**CONCEPTO TECNICO No. CT- 4043 de 2004**

**Revisión de Estudio Particular de Respuesta Local  
de Amplificación de Ondas Sísmicas  
Artículo 7 - Decreto 074 de 2001**

| <b>PROYECTO:</b>             | <b>PRO-TECHO</b>                                |

El presente concepto técnico corresponde a la revisión realizada por la Sociedad Colombiana de Geotecnia del Estudio de Suelos y Análisis de Cimentaciones Edificios de Doce Pisos Proyecto Pro-Techo, el cual incluye el Estudio Particular de Respuesta Local de Amplificación de Ondas Sísmicas, en cumplimiento a lo estipulado en el Decreto 074 de 2001.

**Figura 1 Localización de Proyecto Pro-Pecho**

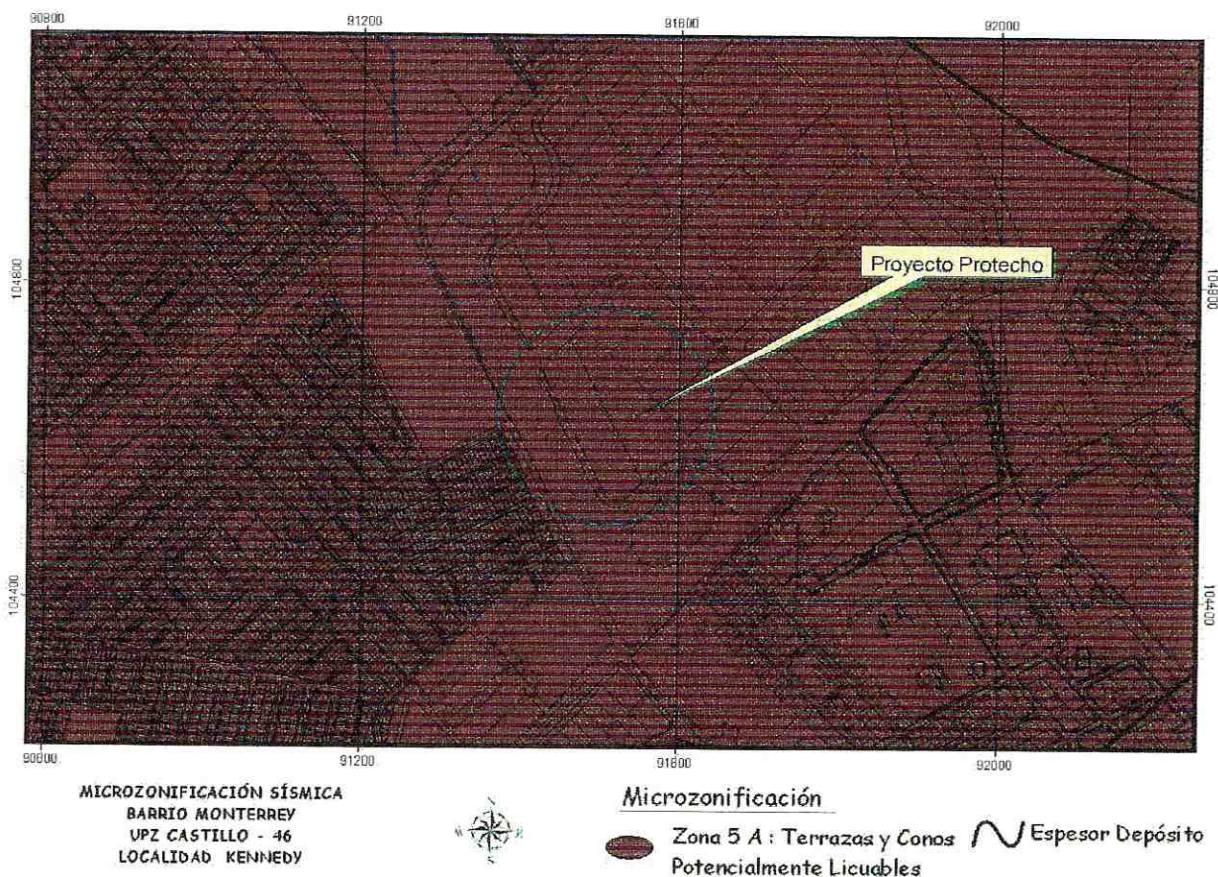
*En la Introducción del Anexo D del informe se define la localización del proyecto de acuerdo con el mapa de Microzonificación Sísmica de Bogotá, ubicándolo en la Zona 5b de Terrazas y Conos Occidentales, la cual corresponde a una zona con una alta susceptibilidad a la licuación ante la ocurrencia de un sismo intenso. Esta ubicación esta de acuerdo con el Decreto 074 de 2001 (Figura 1 del presente concepto técnico).*

*EL PRESENTE INFORME NO PRESENTA NINGUNA CONSIDERACIÓN PARA EL POTENCIAL EFECTO DE LICUEFACCIÓN DE LOS SUELOS. EL DECRETO 074 DE 2001 EN SU ARTICULO CUARTO PARÁGRAFO 8, CLARAMENTE ESPECIFICA QUE PARA LA ZONA 5B TERRAZAS Y CONOS POTENCIALMENTE LICUABLES, DEBE EVALUARSE EL POTENCIAL DE LICUACIÓN DE LOS SUELOS SUSCEPTIBLES A LICUACIÓN Y EL DISEÑO DEBE CONSIDERAR EL RESULTADO DE LA EVALUACIÓN.*

**Figura 2 Espectros de Microzonificación Zona 5 y Espectro de Diseño Propuesto**

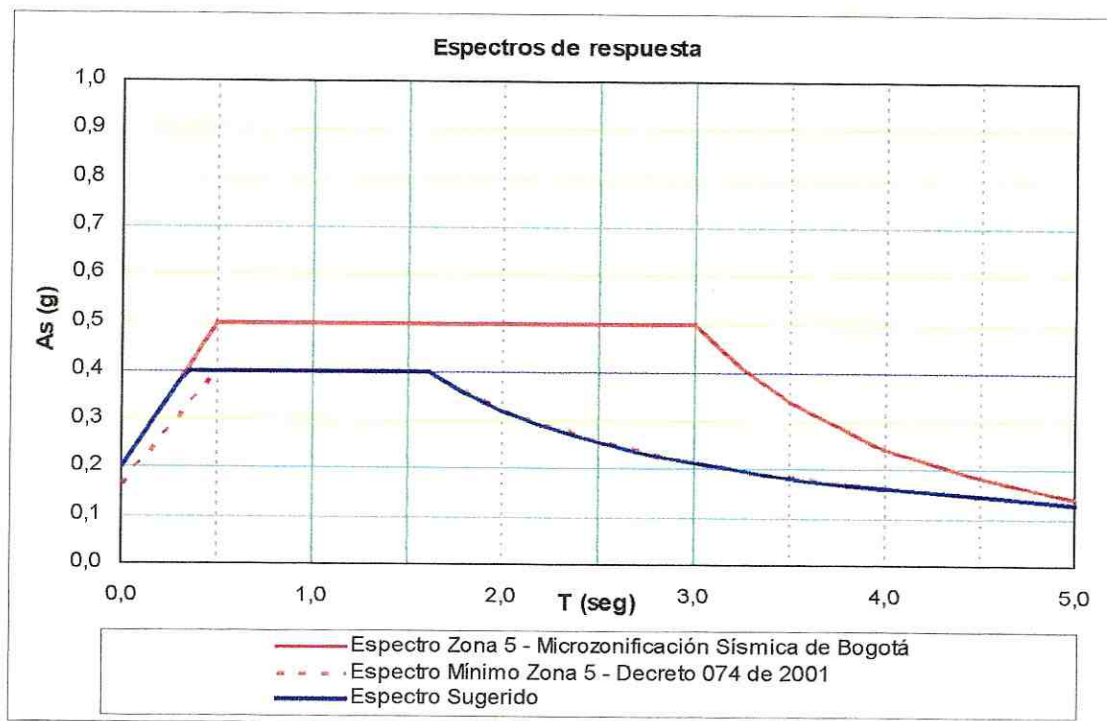
*Después de revisar el espectro de diseño propuesto, el estudio cumple con este requerimiento. En la Figura 2 del presente concepto se hace una comparación de los espectros mínimo, máximo y de diseño propuesto; claramente se aprecia que el espectro de diseño cumple lo establecido en referencia al espectro mínimo. Sin embargo, la validez de los espectros de respuesta en superficie está condicionada a aclarar las inconsistencias y dudas planteadas, en especial a los efectos de **licuación**.*
